监理工程师通知单

工程名称：郑州日产汽车有限公司常州分公司分布式光伏发电项目　　编号：ZHJL-TZD-02

主题：关于施工质量的事宜

附件：现场照片

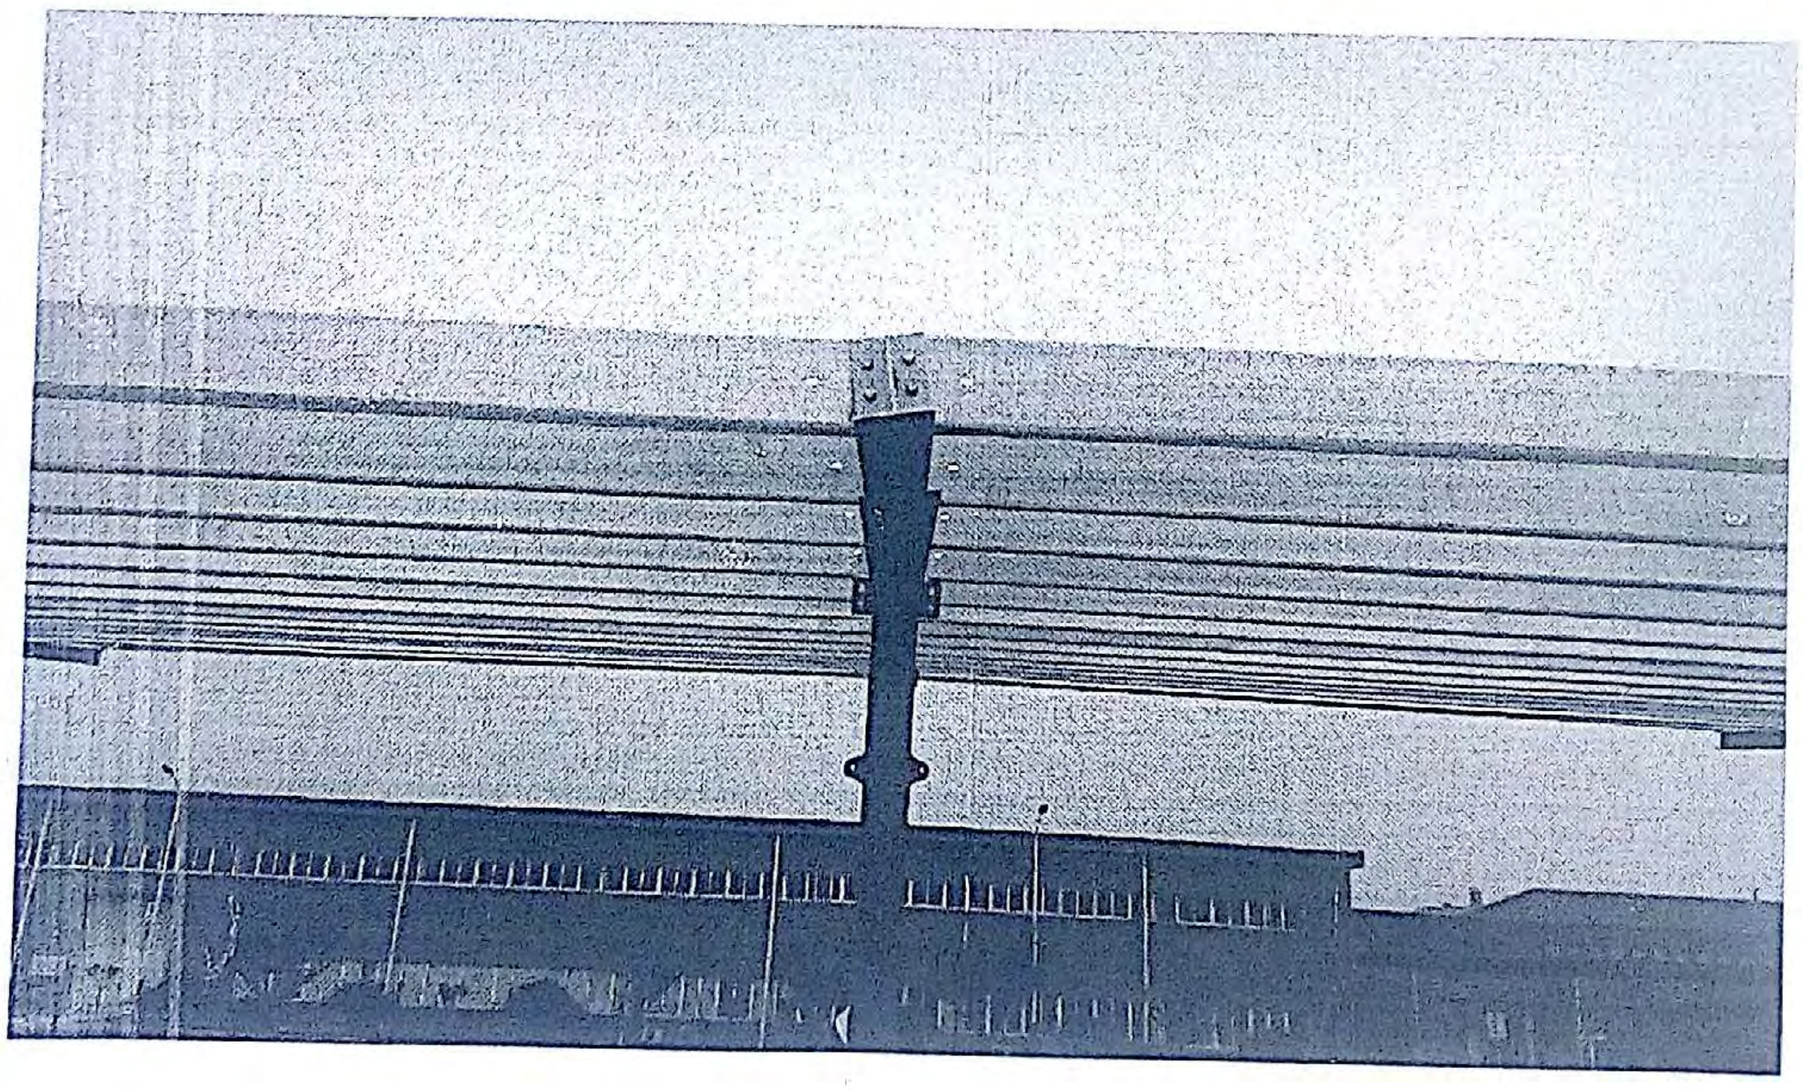
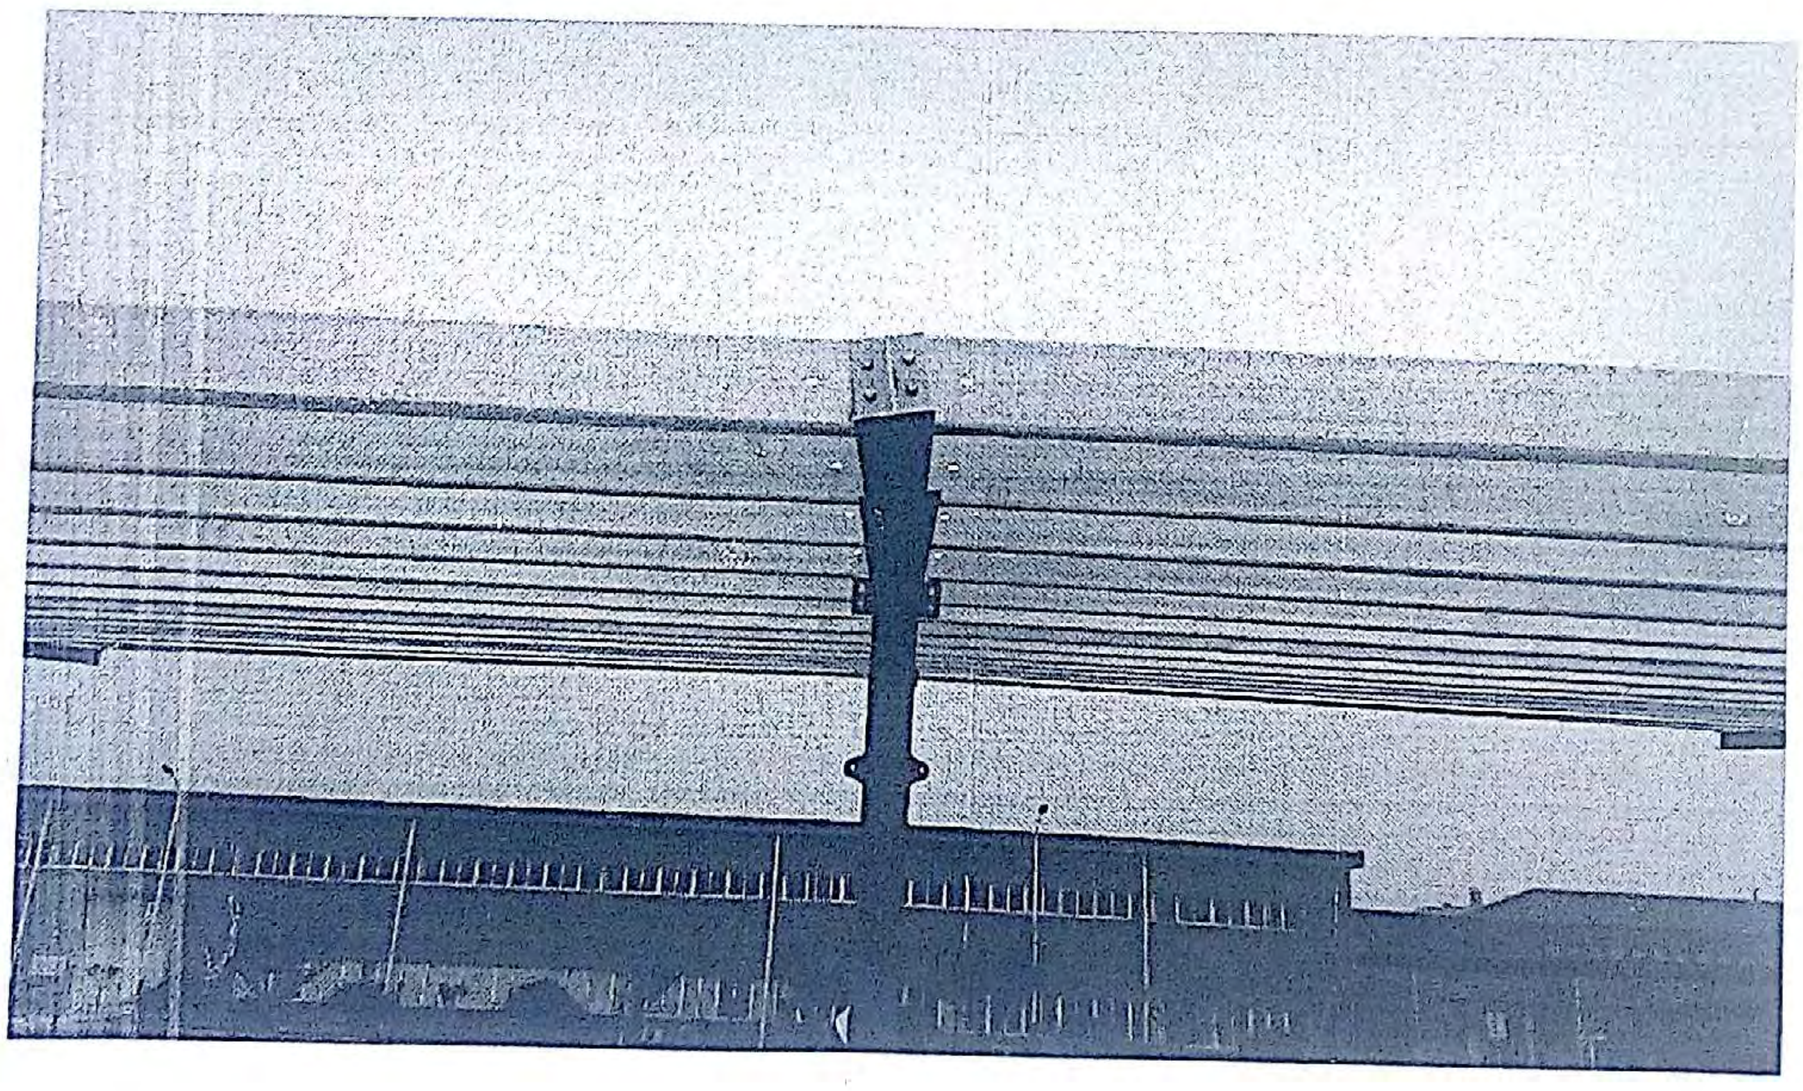
1、檩条拉杆垫圈尺寸过小，起不到良好的安全作用。

2、部分檩条几何形状不符合设计要求，变形扭曲，且没有校正固定。檩条拉杆螺丝没有紧固。

3、组件位置摆放不整齐，组件固定螺栓垫圈过小，起不到良好的固定作用。

4、部分钢结构横梁扭曲变形，影响组件安装及表面观感质量。

5、车棚钢柱底部未稳定，部分底部支撑钢垫块脱落，且钢柱未砼包封稳固，存在基础不稳定的情况下就安装组件，存在影响结构安全的隐患，必须立即整改。

附:1、檩条、拉杆垫圈为标准件

2、檩条变形已返厂

3-5、正在整改
